AVD. P	6	GRUPP 62 (64)
BETR. Framvagn 140		NR 4
		DATUM Juni 76

Serviceomeddelande

Nytt utförande av övre kuller och spindel.

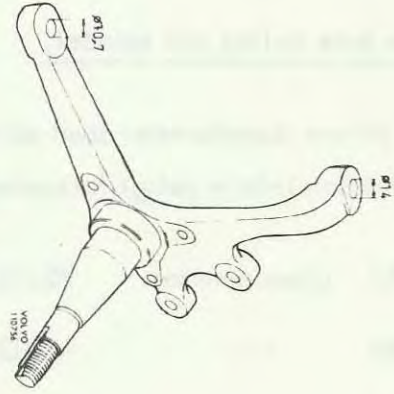
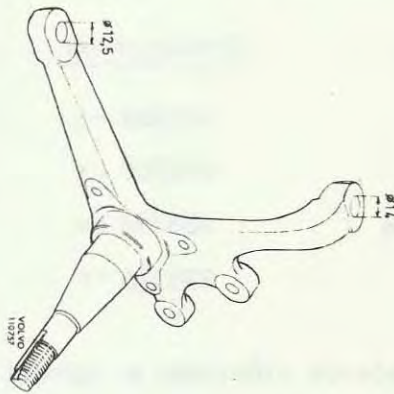
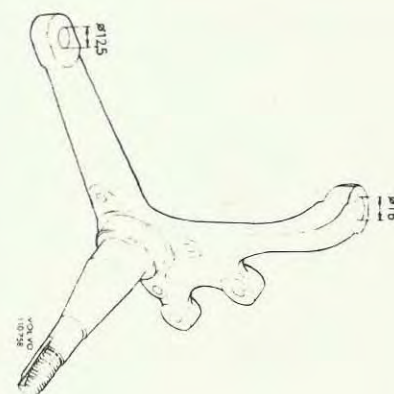
Övre kuller med grövre tappdiameter samt spindel med motsvarande större koniskt hål har i vår produktion införts enligt följande:

142	chassinummer	95206-96137, 96747 osv.
144	-"-	124023 osv.
145	-"-	23885 osv.

Det närmast föregående utförandet av spindel (utf 2, se nästa sida) utgår som reservdel. Vid byte av spindel på sådan vagn bytes därför även övre kuller till det nya utförandet.
